**Nuovo impianto di recupero della FORSU
con produzione di biometano e compost
da rifiuti urbani non pericolosi
in Comune di Cavaglià (BI), loc. Gerbido**

**Risposte alle osservazioni contenute nel
verbale dell'Organo Tecnico**

Marzo 2019

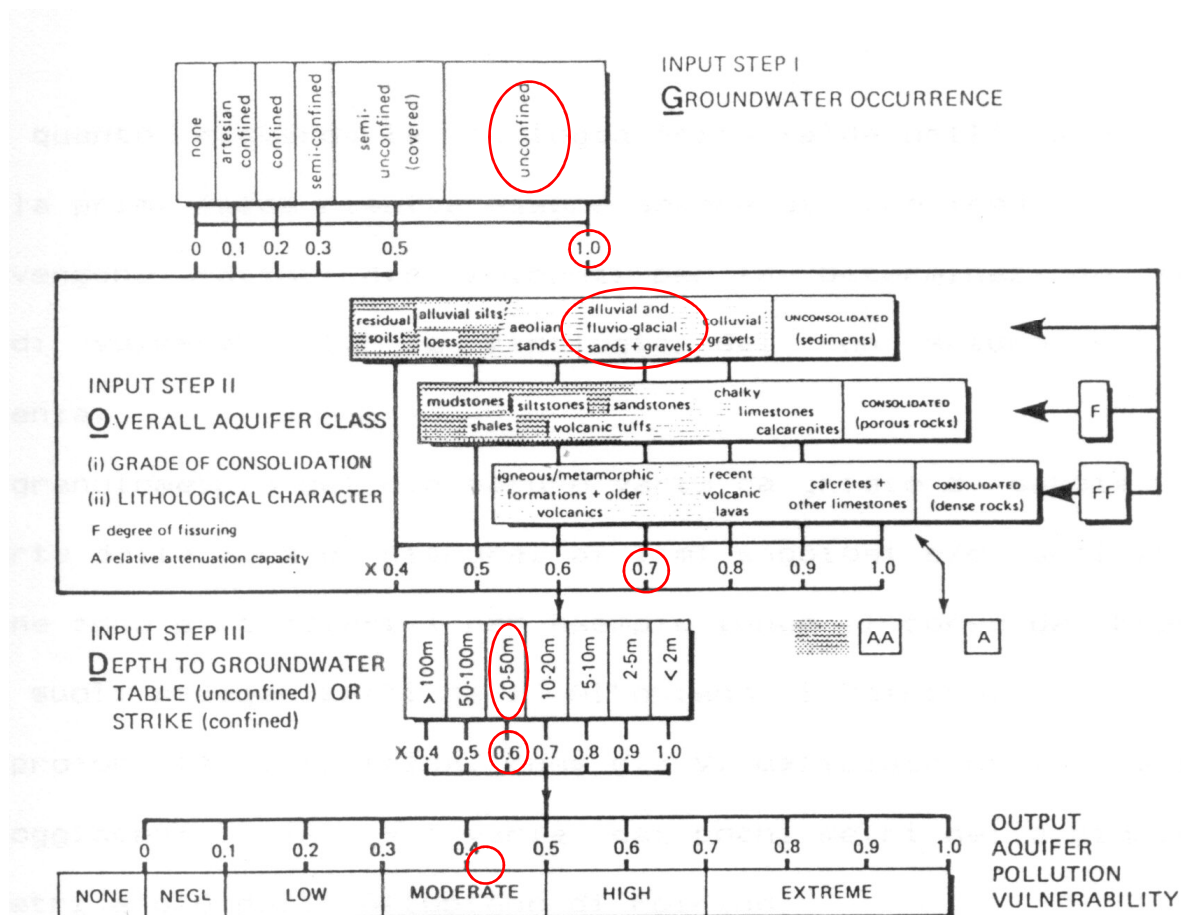
L'Organo Tecnico, nel dare atto che la soggiacenza della falda è molto elevata, segnala tuttavia che, secondo quanto indicato dal "Piano Territoriale Provinciale", il progetto qui istruito interessa un'area di vulnerabilità integrata della falda "Elevata".

A tal proposito il proponente afferma che la vulnerabilità, definita tramite il metodo "GOD" per l'area interessata dalla eventuale realizzazione del progetto, è "Moderata" ed il tempo di arrivo di un inquinante idrotrasportato è generalmente inferiore a una settimana. L'area è inoltre individuata dal P.T.A. ("Piano di Tutela delle Acque") della Regione Piemonte, quale zona di ricarica delle falde profonde (cfr. pag. 202 - SIA).

Foster (1987) propone un sistema per la valutazione rapida della vulnerabilità all'inquinamento dell'acquifero.

Secondo l'Autore, la complessità dei fattori che influenzano la mobilità degli inquinanti nei sistemi acquiferi e l'unicità di ciascuna situazione, richiederebbero lo studio della specifica attività inquinante in uno specifico ambiente idrogeologico per poter stabilire la vulnerabilità all'inquinamento.

Tuttavia spesso è richiesta una valutazione più semplice della vulnerabilità, almeno inizialmente.

Tale valutazione richiede quindi secondo l'Autore la disponibilità di dati facilmente reperibili per poter produrre una carta della vulnerabilità degli acquiferi e quindi identificare le aree con maggior facilità di penetrazione dell'inquinante stesso.

Figura 2 Post operam impianto FORSU

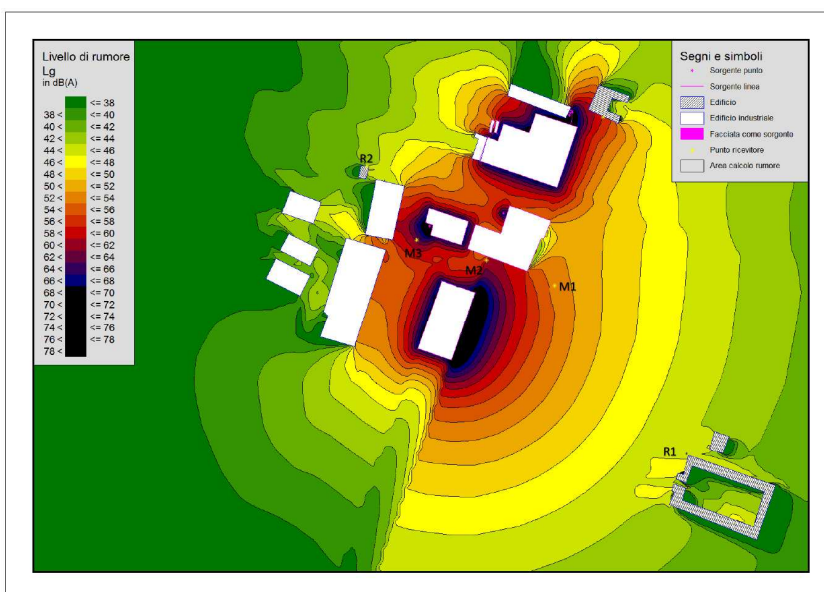
- I. **La mancanza di una parte descrittiva non consente di valutare pienamente i dati relativi alle sorgenti e alle scelte operate. Più dettagliatamente:**
 - a) a pagina 4 il nuovo edificio è stato modellizzato come sorgente areale senza tuttavia che ne siano state indicate chiaramente le modalità di stima del livello di potenza sonora ad esso associato;
 - b) la Tavola "14" contiene un *layout* delle sorgenti sonore all'interno del capannone (si noti che la didascalia è comunque parziale) con indicazione di livelli sonori (a *step* anche di 10 dB!) in numerosi punti, senza tuttavia inserirvi alcuna indicazione circa la derivazione di tali livelli: misure condotte in impianti analoghi, da dati di targa delle macchine e così via. Inoltre non è stata operata alcuna indicazione su come da tali livelli si sia arrivati al livello di potenza sonora sopra indicato.

Il nuovo edificio è stato modellizzato come sorgente areale inserendo i dati delle sorgenti sonore in esso contenute come da layout della tavola n. 14.

La tavola n. 14 fornisce una stima dei livelli sonori che saranno prodotti dai vari macchinari, ricavati da dati bibliografici, dati ricavati da misure su impianti analoghi, dati stimati dai costruttori. Il livello globale di potenza acustica prodotto nell'edificio è stato calcolato mediante il tool di calcolo indoor per il software SoundPLAN 7.4.

È stata redatta una nuova tavola grafica in cui è stato evidenziato il recettore presente in area completamente industriale e sono stati evidenziati i punti di controllo e di calcolo ai ricevitori.

Si rimanda all'aggiornamento della valutazione previsionale, allegata.
